設備小委 45-3-2

5号機スプリングハンガーおよびコンスタントハンガー
の指示値に関する追加質問回答について

平成22年9月14日

東京電力

■ PLR配管におけるハンガー指示値の記録

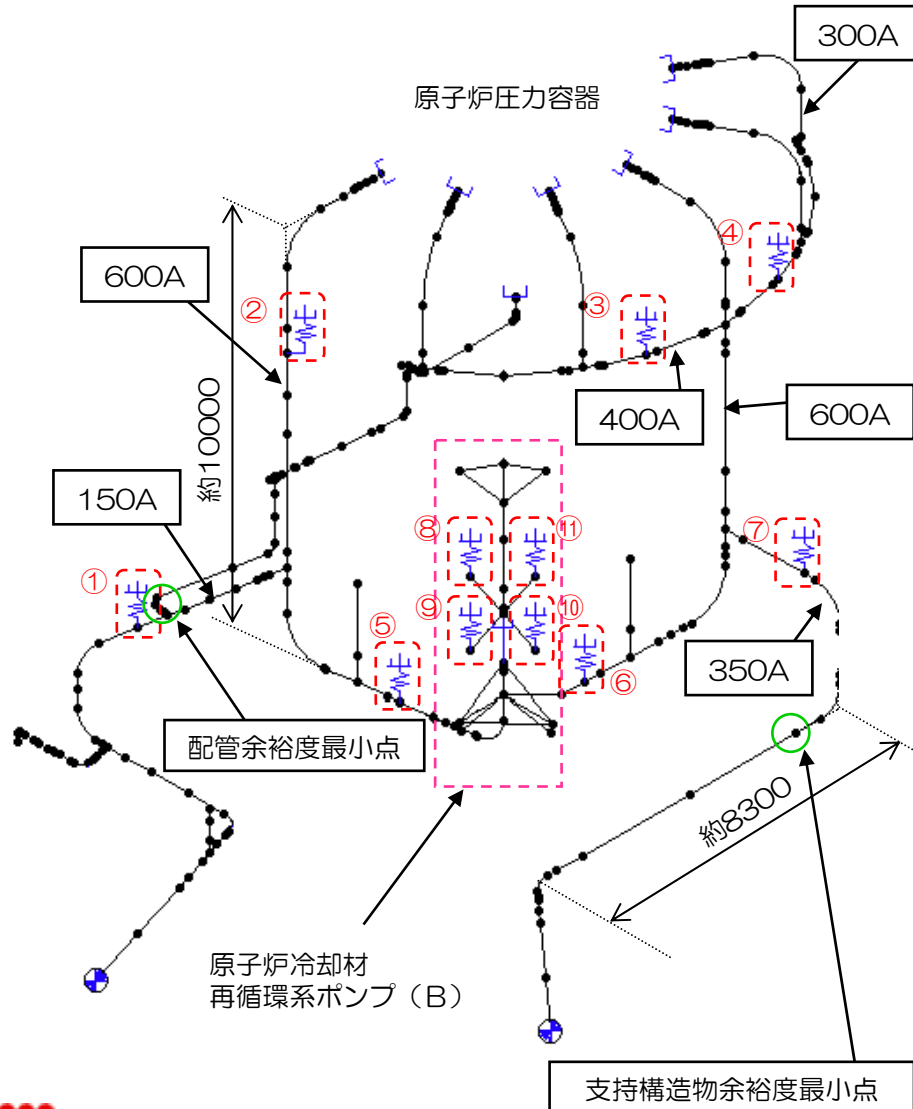
原子力安全保安院の係員が地震直後に被害状況を写真撮影し、情報公開法による開示要求にこたえて公開した。その中のハンガーの指示位置を写した写真には、「指示値が「外れている」、「ずれている」などのコメント”が付されている。私はこの点を重視し「指示値のずれは配管系に塑性変形が生じた可能性を示唆するものではないか」と繰り返し質問してきた。これに対し東京電力は「ハンガーの指示値は可動範囲にあるから問題はない」と論点をすり替えた回答をしている。

であるならば、要因a および b を排除するように記録管理を行うことにより、ハンガー指示値は健全性評価の指標となりうるはずである。

上記2により各定期検査時に“ハンガー指示値に影響を及ぼすような検査作業がなされる前で、しかも停止後十分に温度が下がっている状態”，ならびに“すべての検査作業が終了し起動に入る直前の状態”における、主要なハンガーの指示値を記録しておけば、地震が起きた際、その影響を読み取ることができるはずである。そのようなことを今後行っていく考えはあるか。

- また、原子炉冷却材再循環系配管周辺のハンガーに対し、地震前後の指示値を比較した結果（P7参照）、
 - ◆指示値の変位は地震前から確認されていること
 - ◆地震前後において、指示値の変位に顕著な差異がないことから、ハンガー指示値が変位した要因は、主にa.およびb.によるものであると考える。
- 以上から、ハンガーの指示値は、地震影響を精度良く評価するための指標としては採用し難いと考えているため、配管に対する地震影響の評価は、ハンガーの指示値による評価ではなく、従来通り、地震応答解析および設備点検からなる総合評価により実施することで対応したい。
- なお、7号機のスプリングハンガーで確認された同事象について、地震の影響によるものではないとの当社の評価結果を、原子力安全・保安院の第13回設備健全性評価サブワーキンググループ（2008年8月27日）にて報告している。
